Anfragen des Stadtrates Herrn Dr. Uwe-Volkmar Köck (DIE LINKE) aus der öffentlichen Sitzung des Ausschusses für Planungsangelegenheiten am 08.05.2012

Antwort der Verwaltung

A) Grundsätzliche Bewertung der von Herrn Stadtrat Dr. Köck vorgeschlagenen Alternativvariante der BÜ Beseitigung Birkhahnweg in Verbindung mit dem 4. BA der HES (siehe schematische Darstellung als Anlage seiner Anfrage)

Abb. 2: Verbundene Kreuzungsvorhaben in Halle-Ost

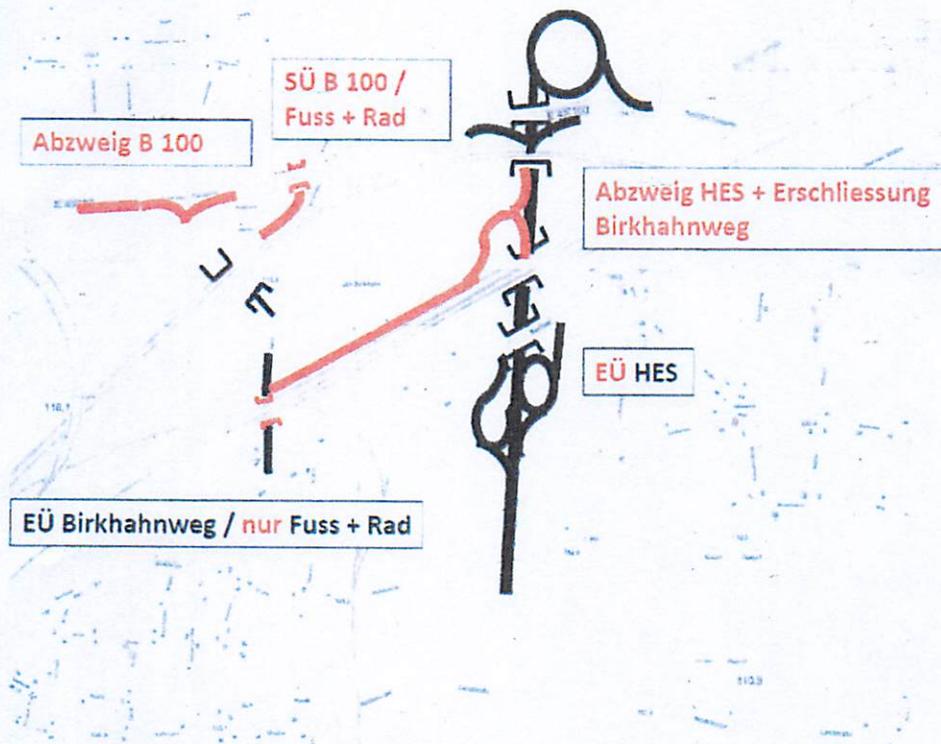
Anhand der schematischen Darstellung der Alternativlösung als Bestandteil der Anfrage (siehe Anlage 1) ist erkennbar, dass hier Irritationen über die räumlichen und funktionalen Zusammenhänge der Verkehrswegeverbindungen vorliegen.

Die hinter der bestehenden südlichen Eisenbahnüberquerung eingezeichnete Verkehrsverbindung (Stichstraße) mit Anschluss an die Haupterschließungsstraße (HES) ist unnötig, da das südlich des Gleisbogens gelegene Areal durch die vorhandene Eisenbahnüberführung (EÜ) für alle Verkehrsarten bereits ausreichend erschlossen ist.

Die in der Alternativvariante des Herrn Dr. Köck eingezeichnete niveaugleiche Straßenanbindung des Birkhahnweges an die B 100 wird hinreichend begründet und mit schriftlichem Nachweis vom Landesbetrieb Bau, welcher im Planungsausschuss verteilt wurde, aus verkehrstechnischen Gründen abgelehnt.

Eine zusätzliche Straßenüberquerung mittels eines Fußgänger und Radfahrertunnels unter der B 100, wie in der Planskizze eingezeichnet, wäre nicht in die Kreuzungskostenmasse nach EKrG zu integrieren und müsste von der Stadt Halle allein finanziert werden.

Die Alternativvariante ist weder verkehrstechnisch sinnfälliger noch kostenmäßig akzeptabel.

Umfangreiche Variantenuntersuchungen (s. Vorlage Seite 1 und 2 der Begründung) ergaben die als für die Stadt Halle vorteilhafteste Lösung, den vorhandene BÜ aufzuheben und für Fußgänger und Radfahrer durch eine EÜ (Fußgänger - und Radfahrertunnel) zu erschließen sowie den Anschluss der Exklave für den MIV (Einschließlich Ver- und Entsorgung) mittels einer Straßenüberquerung über die B 100 zu schaffen.
